OGGETTO: Costruzione ed esercizio di un impianto di energia elettrica da fonte eolica "Orbetello" di potenza in immissione massima pari a 61,2 MW e relative opere connesse da realizzarsi nel comune di Orbetello (GR) – Istanza presentata il 25/05/2023. Avviso al pubblico pubblicato il 26/06/2022 sul Portale VAS-VIA-AIA del sito web del MASE.

Presentazione di Osservazioni relative alla procedura di:

Valutazione di Impatto Ambientale (VIA) – *art.24 co. 3 D. Lgs. 152/2006 e s.m.i.*

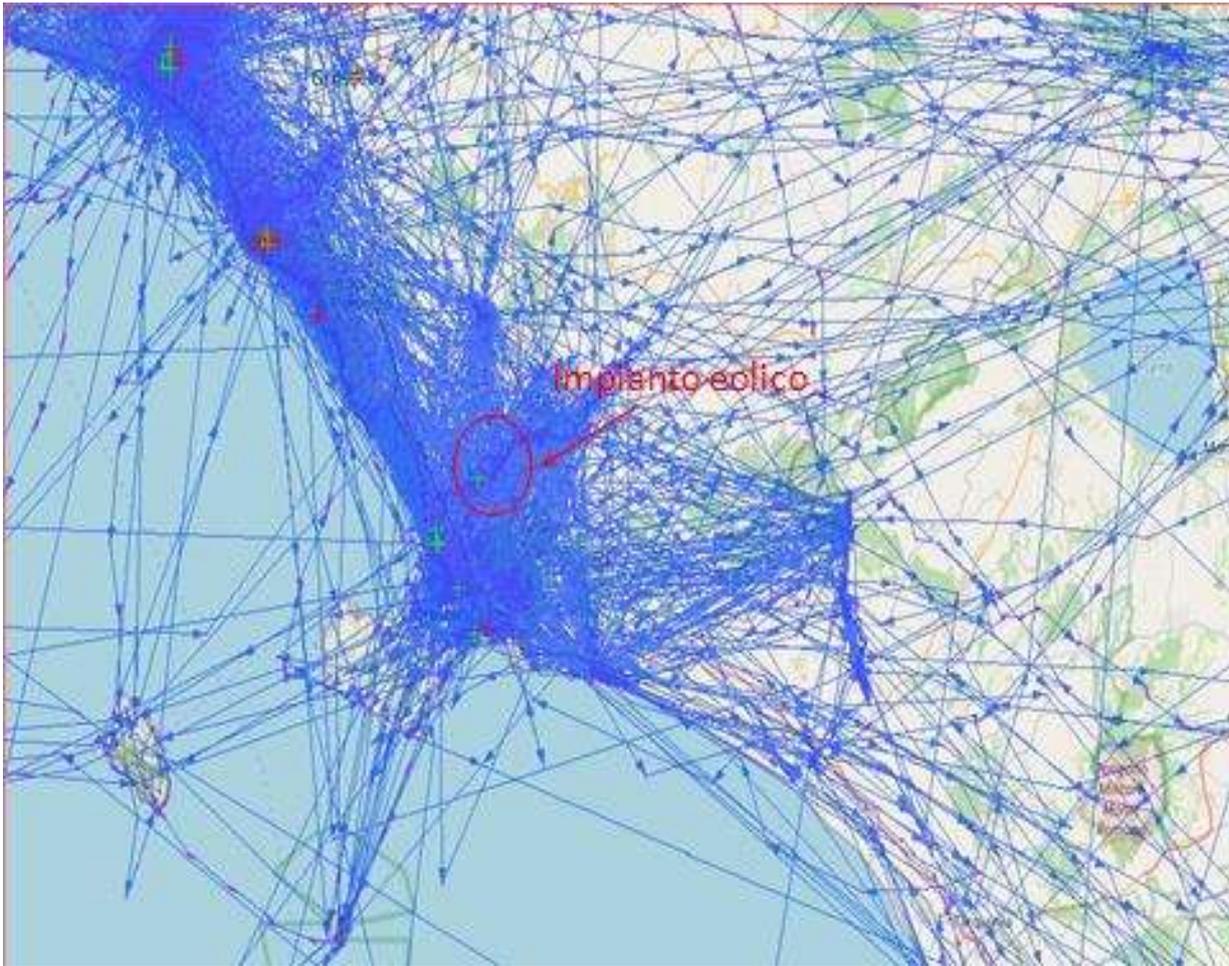
L'area dove verrebbe ad essere collocato l'impianto risulta, dalla bibliografia acquisita e dalla consultazione degli ornitologi esperti che hanno compiuto per anni osservazioni sul territorio, di grande valore naturalistico e di grande importanza sia per quanto riguarda le specie nidificanti sia nella dinamica degli spostamenti dell'avifauna in quel settore della Maremma grossetana.

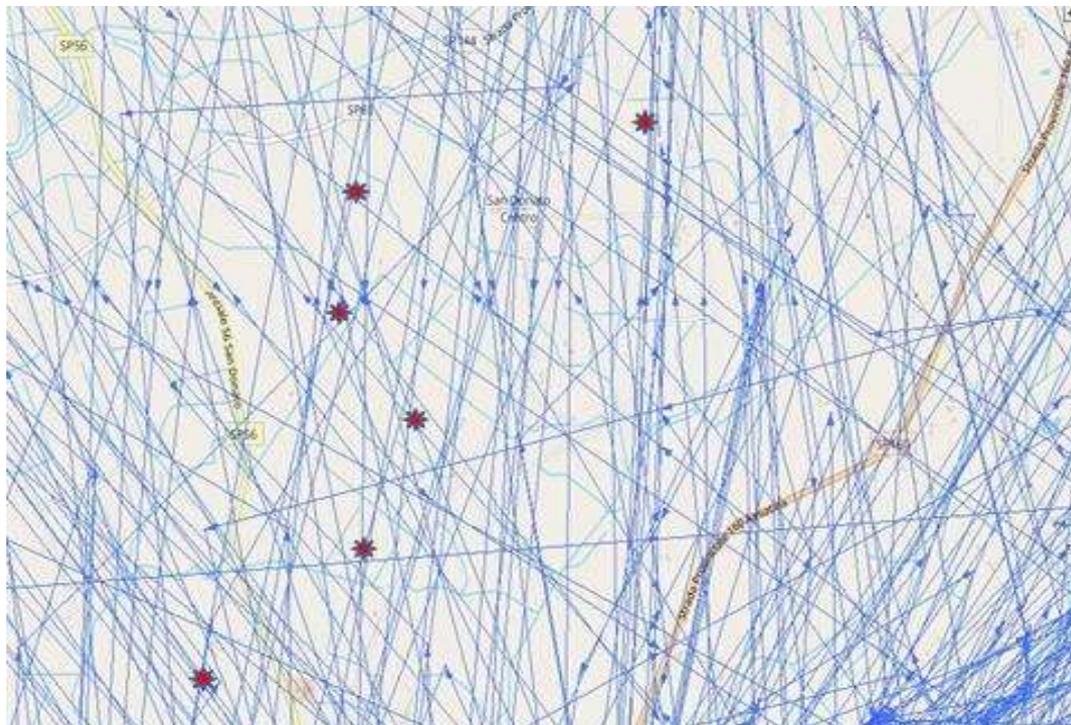
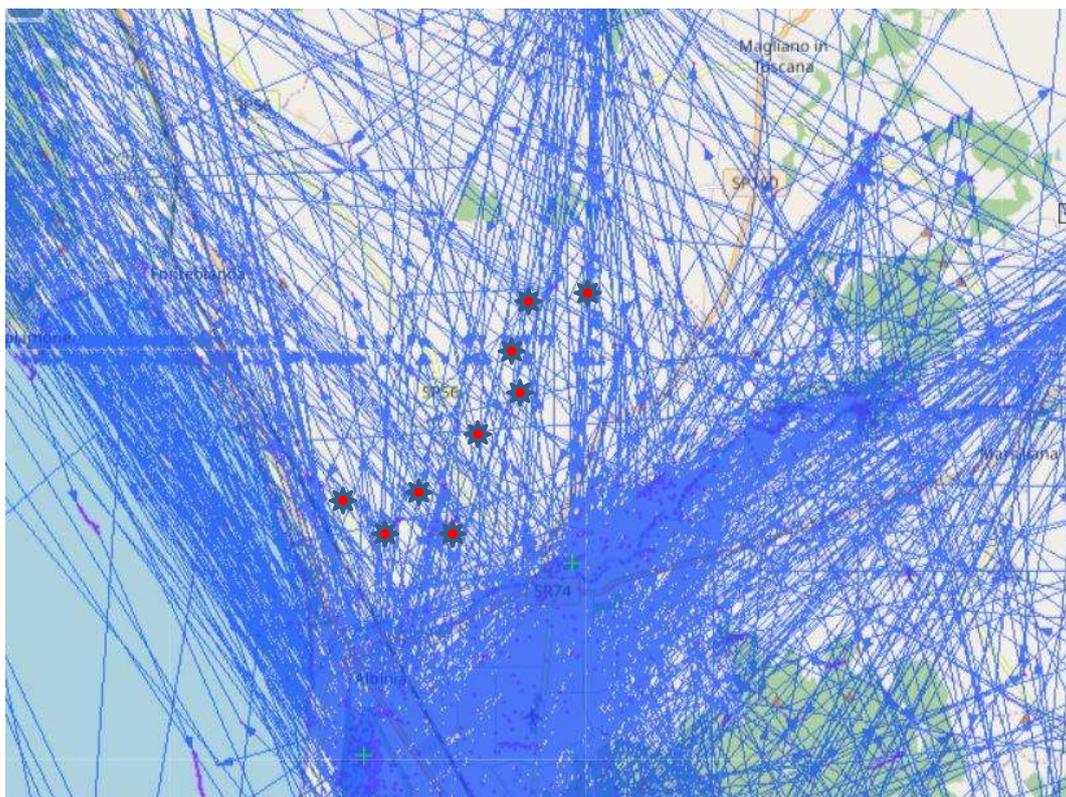
Molti degli esemplari di falco pescatore originati dal progetto di reintroduzione sono stati equipaggiati con dispositivi GPS per seguirne i movimenti a scopo sia a scopo scientifico sia di tutela. Si forniscono la mappa di localizzazione dell'impianto eolico e a seguire, in scale di progressivo dettaglio, i tracciati dei loro spostamenti dai quali risulta inequivocabilmente la loro assidua frequentazione dell'area dove sorgerebbe l'impianto eolico:
